con la presente si inviano le Osservazioni contro il Progetto di un impianto eolico codice procedura ID 13034 denominato "Energia Sorano" ubicato nel comune di Sorano (GR) costituito da 8 (otto) aerogeneratori di potenza nominale 6,2 MW per un totale di 43,4 MW con relative opere connesse ed infrastrutture indispensabili.

“Progetto di un nuovo parco eolico, denominato "Energia Sorano", costituito da n.8 aerogeneratori, ciascuno di potenza nominale pari a 6,2 MW, per una potenza complessiva di 43,4 MW da realizzarsi nel comune di Sorano (GR) e relative opere di connessione”

TESTO DELLE OSSERVAZIONI

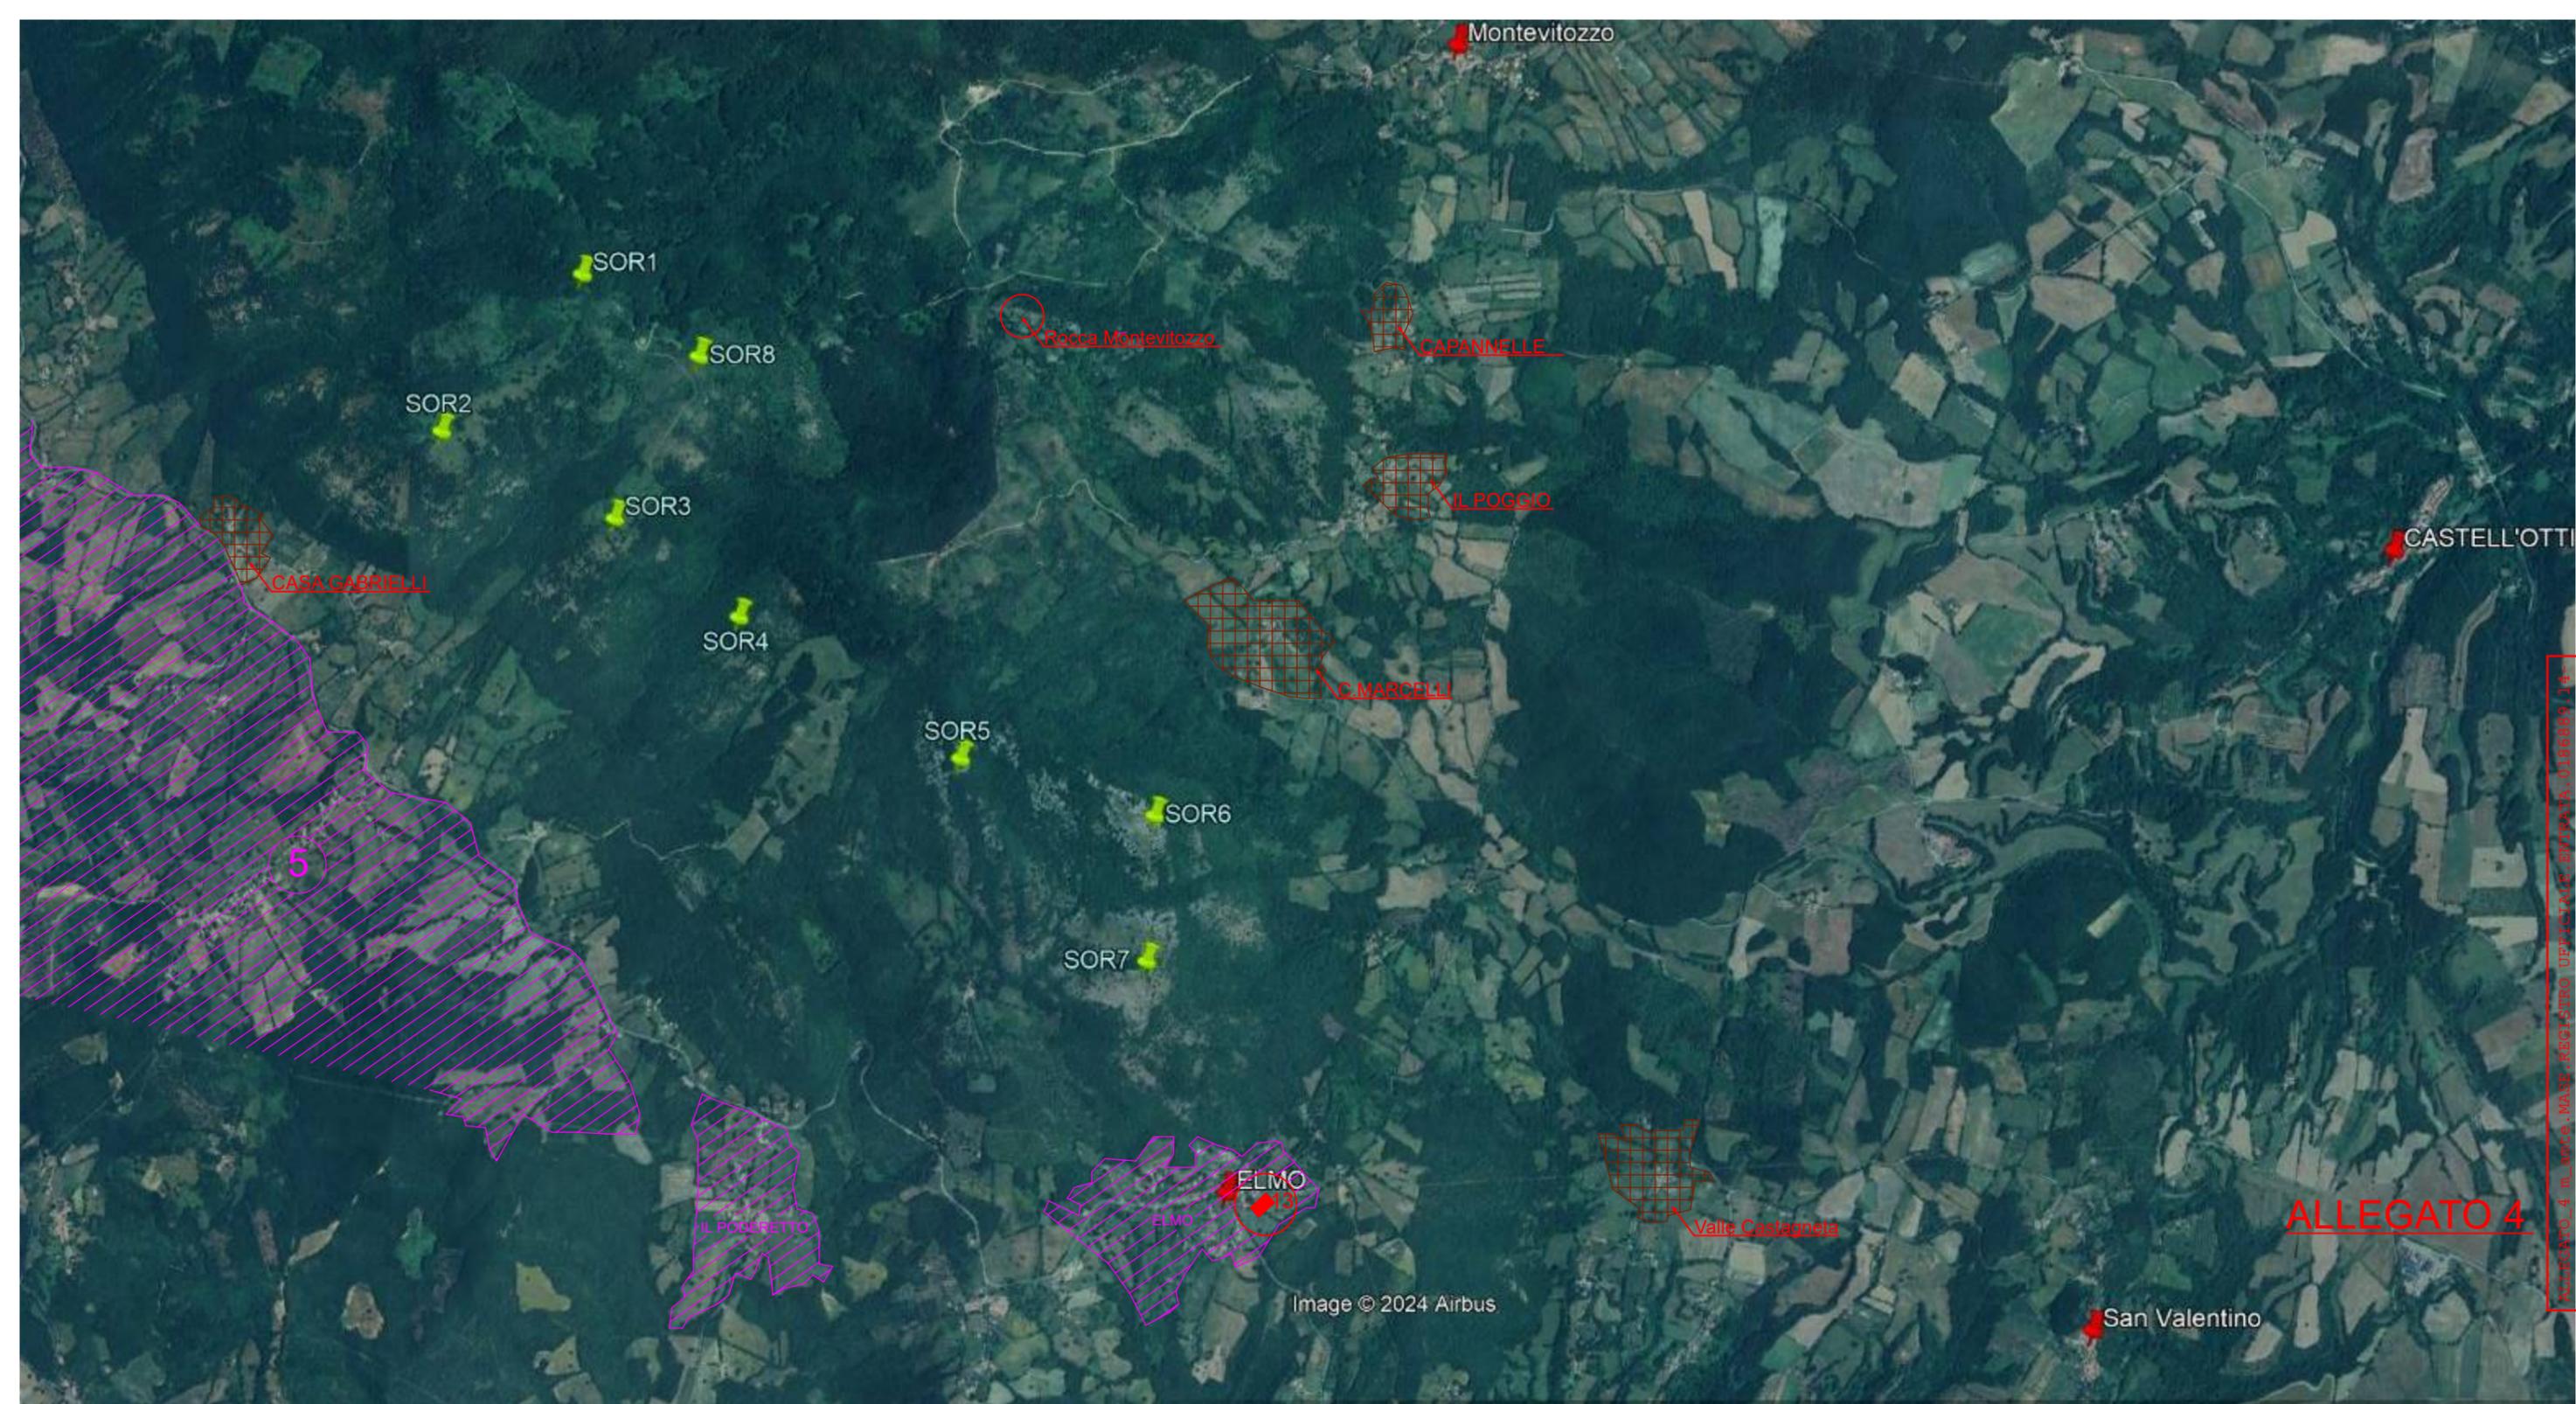
Eolico SORANO	Ambiti Territoriali con Specifiche limitazioni (Distanze in mt.)		
	⑤	IL PODERETTO	ELMO
SOR.1 📍	1.600	2.950	////
SOR.2 📍	800	2.600	////
SOR.3 📍	1.200	2.000	2.900
SOR.4 📍	1.300	1.800	2.400
SOR.5 📍	1.600	1.400	1.500
SOR.6 📍	2.100	1.700	1.100
SOR.7 📍	1.900	1.400	600
SOR.8 📍	1.800	2.600	////
